## イモビライザ(ボディー電装品制御ユニット)に関するリコール情報

リコール開始日	平成25年3月22日
リコール届出番号	外-1894
届出者の氏名又は名称	プジョー・シトロエン・ジャポン株式会社 代表取締役 上野 康久 (製作国：フランス共和国) (製作者名：オートモビル・プジョー、オートモビル・シトロエン) (問い合わせ先：0120-840-240 プジョーコール、0120-55-4106 シトロエンコール)
不具合部位(部品名)	イモビライザ(ボディー電装品制御ユニット)
基準不適合状態にあると認められる構造、装置又は性能の状況及びその原因	車両製造工程において、誤って仕様の異なる車両のボディー電装品制御ユニットを組み付けたものがある。そのため、当該ユニットからイモビライザを解除するための制御信号が出力されず、エンジンを始動できないおそれがある。
改善措置の内容	全車両、ボディー電装品制御ユニットを正規品と交換し、適切なソフトウェアを設定する。
不具合件数	0件
事故の有無	なし
発見の動機	本国メーカーからの情報による。
自動車使用者及び自動車分譲整備事業者に周知させるための措置	使用者：電話・ダイレクトメールにて通知する。 自動車分譲整備事業者：対象台数が極めて少数であり、全ての使用者を把握しているため、修理依頼への通知は行わない。 対策実施済車両：対策済車両には、運転者席側ドア開口部のドアロックストライカー付近に外-1894のステッカーを貼付する。

### 改善箇所説明図

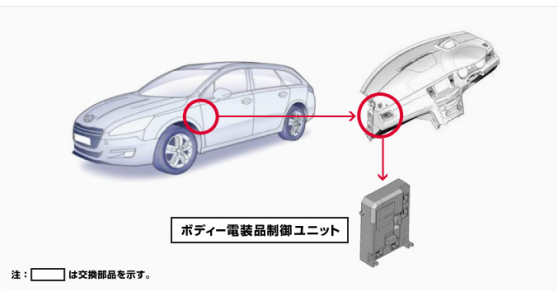
車両製造工程において、誤って仕様の異なる車両のボディー電装品制御ユニットを組み付けたものがある。そのため、当該ユニットからイモビライザを解除するための制御信号が出力されず、エンジンを始動できないおそれがある。

全車両、ボディー電装品制御ユニットを正規品と交換し、適切なソフトウェアを設定する。
